Mission régionale d'autorité environnementale
Grand Est

**Avis sur le projet de construction et d'exploitation
de la centrale photovoltaïque de Hymont (88)
porté par la société Hymont PV**

n°MRAe 2024APGE21

Nom du pétitionnaire	Hymont PV
Commune	Hymont
Département	Vosges (88)
Objet de la demande	Demande de permis de construire
Date de saisine de l'Autorité environnementale	12/01/24

Figure 2: Plan du projet retenu

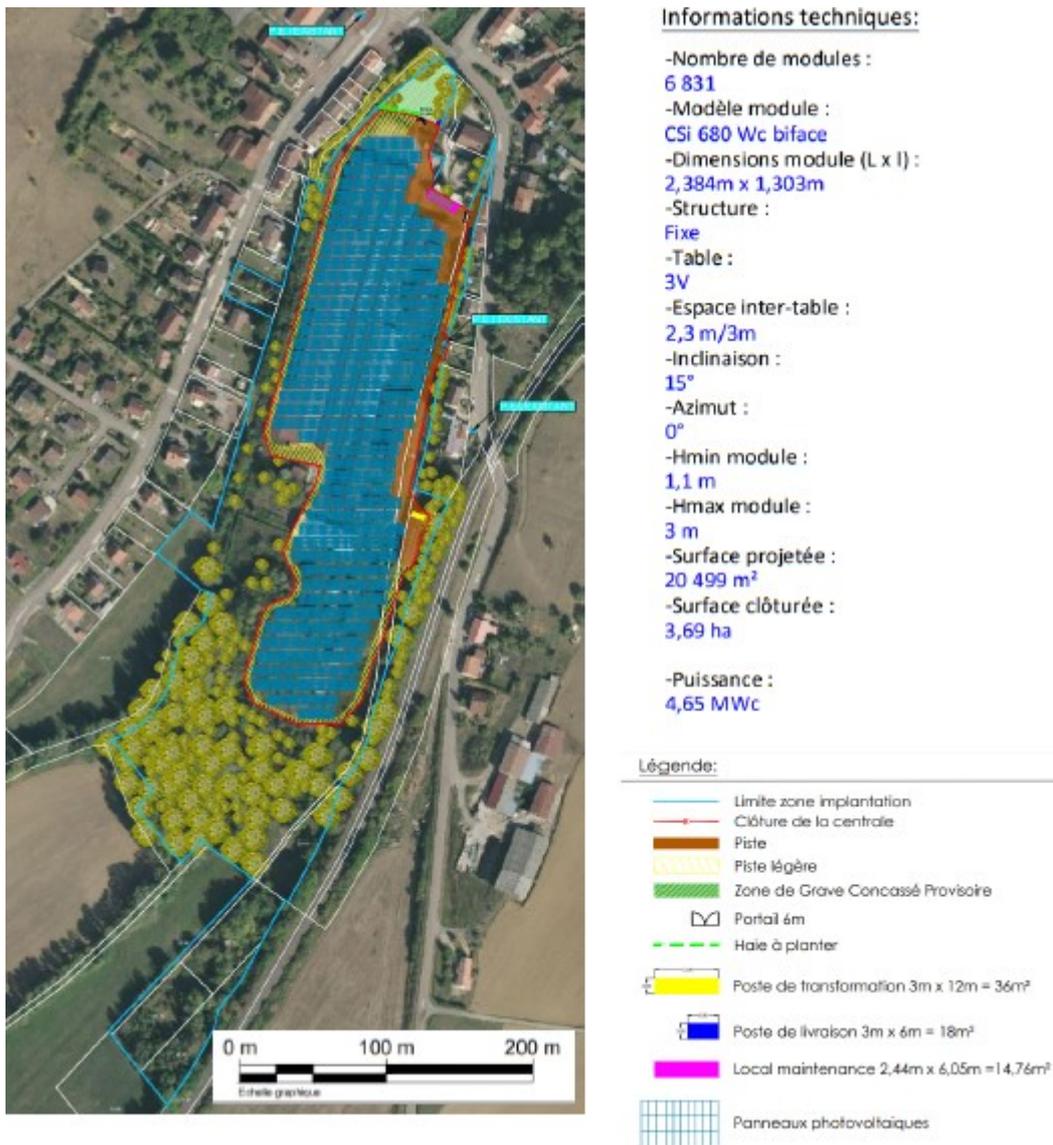
La centrale comprendra 6 831 modules, le nombre de tables n'étant pas précisé. Au plus haut, la hauteur de chaque table sera de 4 m, la hauteur du bord inférieur de la table depuis le sol sera de 1,1 m. La distance entre les rangées de modules sera de 2,3 m ou 3 m (en zone naturelle du PLU). Le projet comporte également 1 poste de livraison, 1 poste de transformation et 2 bornes incendies. La centrale photovoltaïque sera ceinturée par une clôture de 2 m de haut comportant 2 portails. L'accès au site se fera depuis la route départementale RD 4.

Les structures seront ancrées principalement par fixation mécanique sur dalle existante. La technique des pieux battus dans le sol à l'aide d'un marteau hydraulique sera utilisée de manière secondaire, essentiellement sur la partie sud du projet ou ponctuellement sera celle des longrines en béton (ce point est abordé au paragraphe 2.5. ci-après).

L'Ae recommande au pétitionnaire de :

- ***réaliser dès à présent les études géotechniques d'implantation et expliciter et justifier son choix technologique pour l'ancrage des panneaux de moindre impact environnemental pour la protection des eaux souterraines ;***

- **le cas échéant, compléter le dossier en précisant le nombre de pieux, leur profondeur d'ancrage ainsi que celle de la nappe d'eau souterraine au droit du projet.**

Figure 4: carte des mesures compensatoires en faveur de la biodiversité

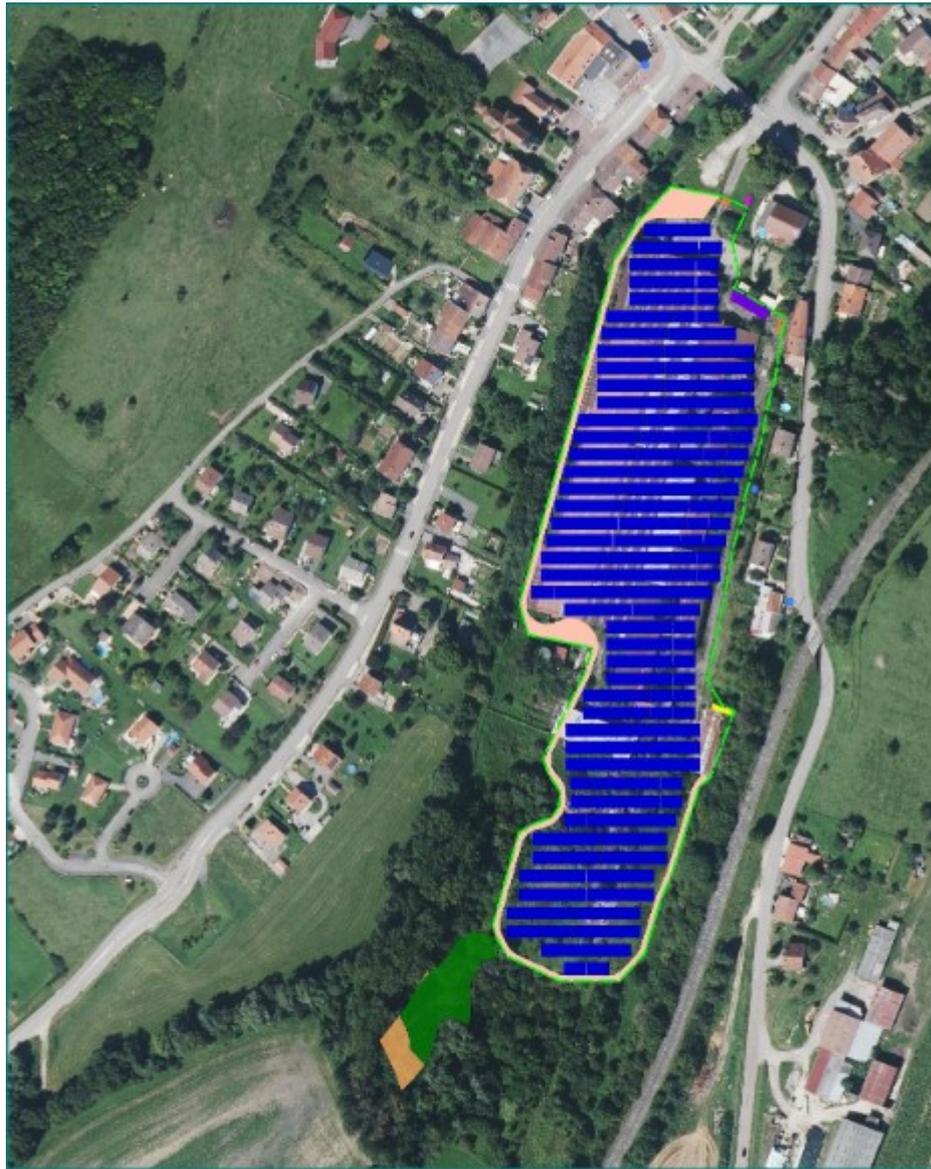
Afin de compenser les impacts sur la Saulaie (0,09 ha de zone humide défrichée), les habitats de la zone sud évitée seront enrichis pour une surface égale à 2 fois la surface de Saulaie défrichée (soit 0,174 ha). Les zones humides contiguës doivent être exclues de tout aménagement.

L'Ae recommande au pétitionnaire d'exclure de tout aménagement les zones humides contiguës à la saulaie impactée.

Figure 5: Localisation des zones rouges et bleues du PPRi du Madon

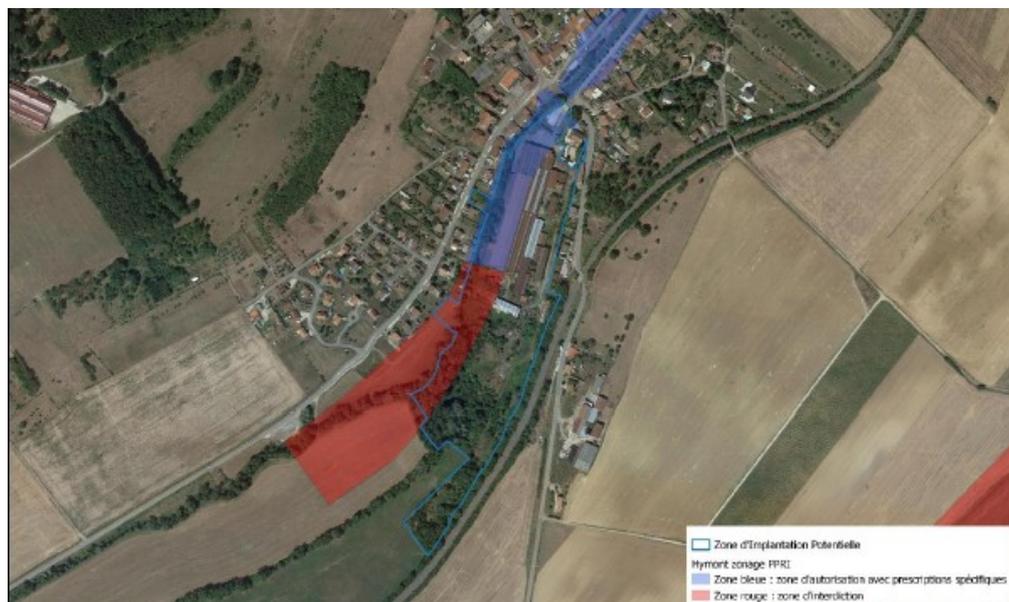
L'extrémité sud de la ZIP est concernée par le phénomène de remontée de nappe. Une partie ouest de la ZIP est concernée par une zone inondable liée aux débordements de la Saule et délimitée au Plan de Prévention des Risques d'Inondation (PPRi) du Madon centre. Le projet sera implanté en dehors de la zone rouge du PPRi.

En zone bleue, le projet respectera le cadre imposé par le PPRi. Le bâti existant sera démantelé au profit d'installation sur pilotis légers (structures métalliques). Les panneaux photovoltaïques seront implantés de manière à préserver la transparence hydraulique et d'assurer leur ancrage au sol. Par ailleurs, les locaux techniques seront construits en dehors des zones inondables.

Toutefois, l'Ae constate que le site du projet intègre des remblais entraînant des inondations en rive opposée ainsi qu'un muret le long de la Saule. Le maintien de ces remblais dans le cadre du projet de parc photovoltaïque entraînerait des perturbations sur l'écoulement des crues du cours d'eau. L'Ae précise que ces remblais nécessitent une procédure de régularisation au regard de la loi sur l'eau.

L'Ae recommande au pétitionnaire d'évaluer l'impact du maintien des remblais sur l'écoulement des crues de la Saule.
